上田市公共下水道総合地震対策計画について  
(第 1 回変更)

# 上田市公共下水道総合地震対策計画

## 計 画 書 (第1回変更)

長野県上田市

# 上田市公共下水道 総合地震対策計画図 (第1回変更)

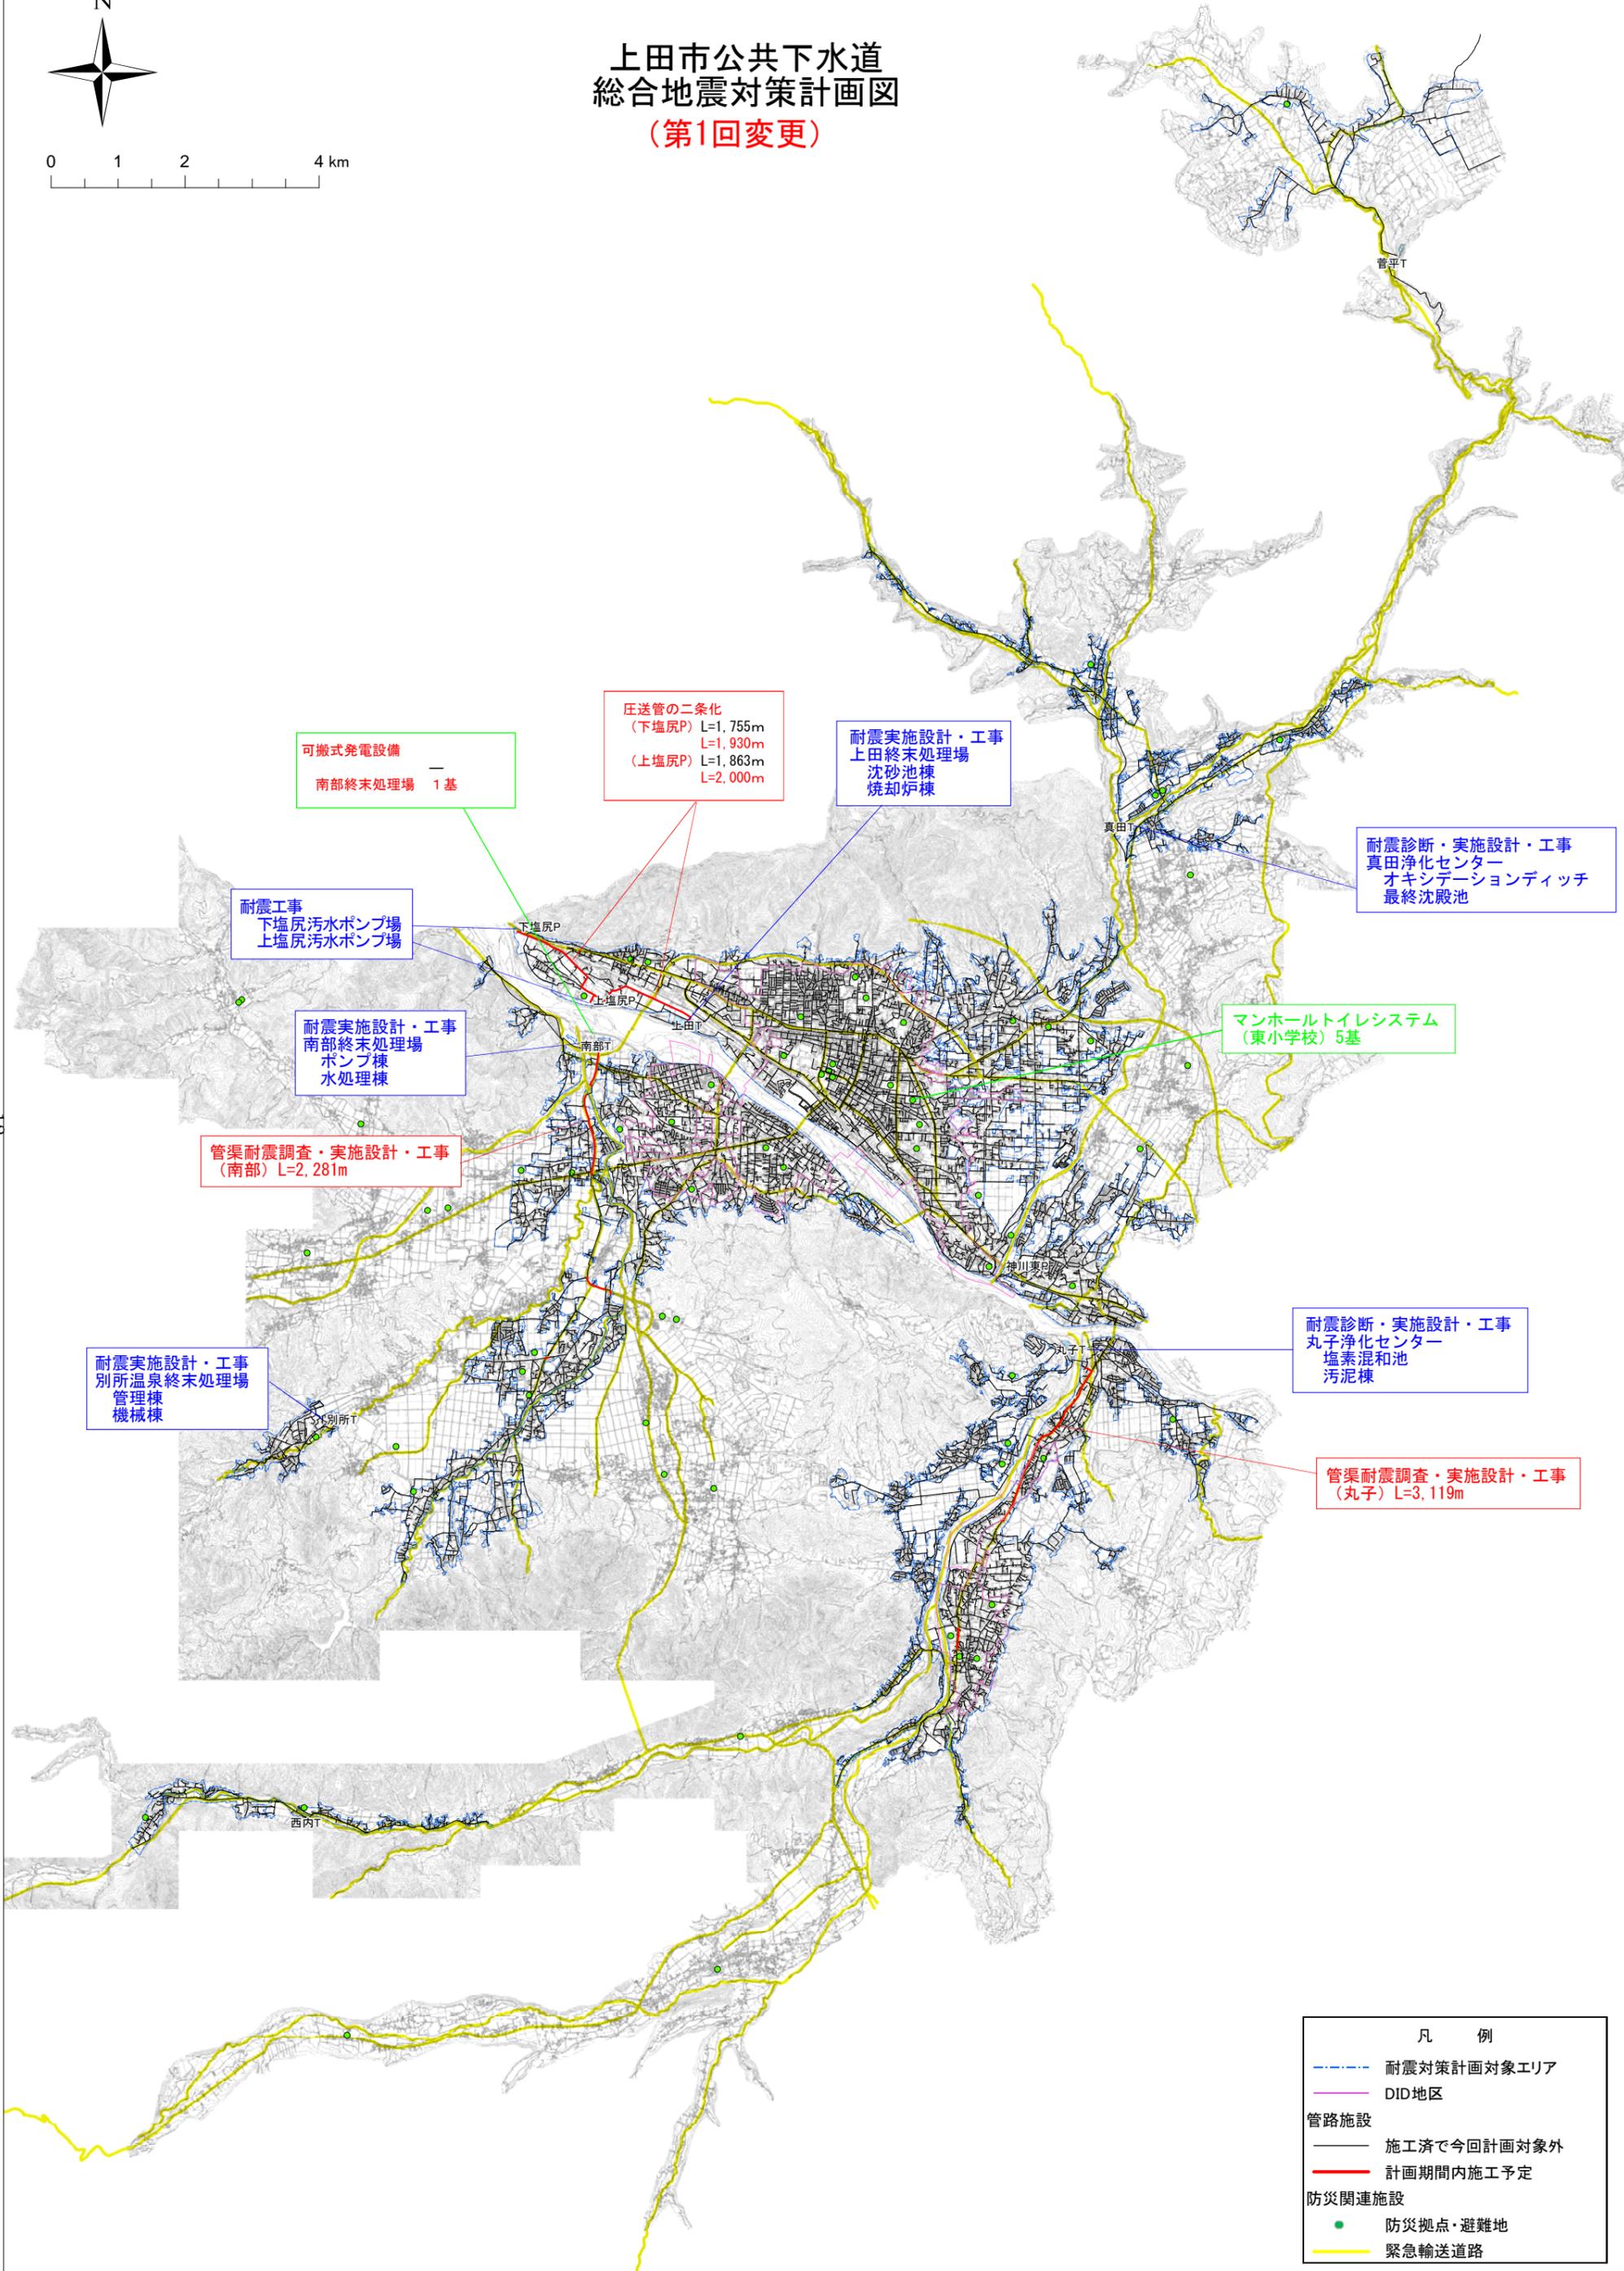
可搬式発電設備  
南部終末処理場 1基

圧送管の二条化  
(下塩尻P) L=1,755m  
(上塩尻P) L=1,930m  
(上塩尻P) L=1,863m  
(上塩尻P) L=2,000m
